**INFORME DE HITO DE CONTROL
N° 032-2024-OCI/0446-SCC**

**EJECUCIÓN DEL PROYECTO: “CREACIÓN DEL SERVICIO
DEPORTIVO Y DE RECREACIÓN EN LA MZ “J” SECTOR A-
10, ASOCIACIÓN DE VIVIENDA 08 DE DICIEMBRE, JUNTA
VECINAL PROMUVI, DISTRITO DE SAN ANTONIO,
MARISCAL NIETO, MOQUEGUA”**

**HITO DE CONTROL N° 1 – EJECUCIÓN DE OBRA A MARZO
DE 2024.**

Plano E-18 Estructuras - Cimentación de Graderías

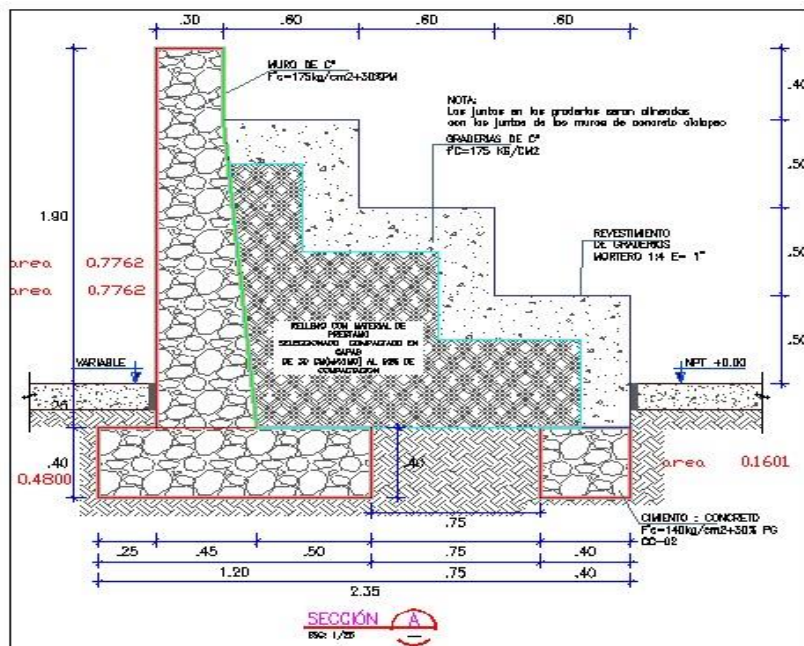
- a) el detalle de muro de concreto ciclópeo que contenía un 30% de piedra mediana por un muro de concreto armado, (...) solo en la pantalla quedando la zapata como concreto ciclópeo, (...) este cambio es a raíz de que el muro tenía mucha altura, aproximadamente de 2.20 metros y que **según su criterio no correspondía a una pantalla de concreto ciclópeo**, así mismo refiere que las dimensiones y resistencia del concreto $f'c=175$ kg/cm² no se modificaron;

- b) **se modificó el detalle de la gradería en cuanto a su ubicación, también se modificó el relleno con material de préstamo que se indicaba como base de cada peldaño, adicional a esto se modificó el concreto $f'c=175$ kg/cm² por un concreto ciclópeo + 30% de $f'c=175$ kg/cm² en toda la estructura de la gradería**, (...) dicho cambio se basa en procedimientos constructivos. (...) solo se encuentran aprobados por el inspector de obra mediante cuaderno de obra y que pasarán a regularizarlo de acuerdo con las directivas vigentes mediante acto resolutivo. (...)” (Énfasis agregado)

Tal como quedó registrado, se han realizado modificaciones a las especificaciones técnicas, tanto al muro de gravedad como a las graderías. Al respecto, la directiva vigente de la Municipalidad Distrital de San Antonio⁵ refiere:

Además, se pudo observar que el acabado en los trabajos ejecutados no garantiza la durabilidad del elemento vaciado; se han observado juntas frías⁶ entre los vaciados de los peldaños de la gradería, así como un deficiente curado de los elementos de concreto, ambos hechos se consignaron en acta⁷ con registro fotográfico:

Imagen n.º 11
Detalle de Muro MCA-1 – Plano E-01

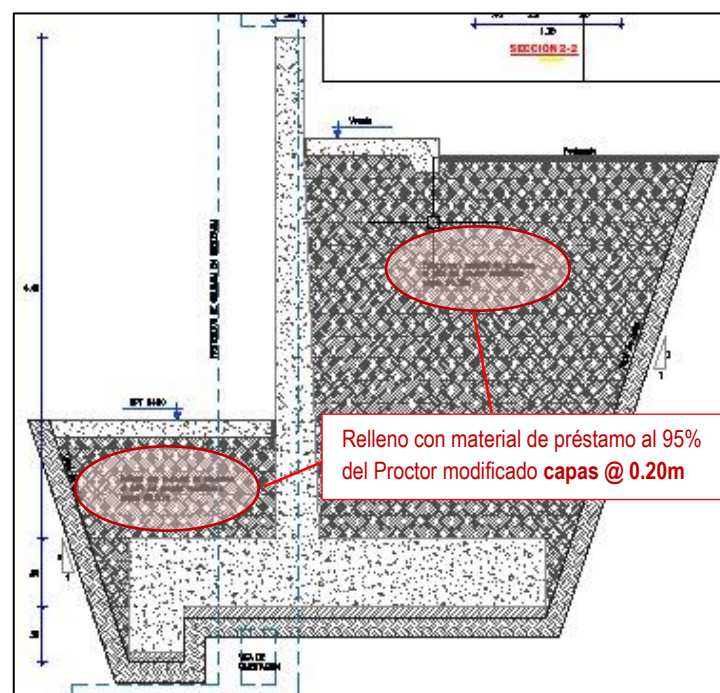
Así mismo, el Plano E-01 del Cerco Perimétrico Planta General, señala un relleno con material de préstamo al 95% del Proctor modificado en capas de 20 cm, tal como lo muestra la imagen siguiente:

Por lo tanto, no se estaría cumpliendo con los espesores de las capas para una adecuada compactación, según lo especificado en los planos del Proyecto y las especificaciones de los rellenos controlados del muro del cerco perimétrico.
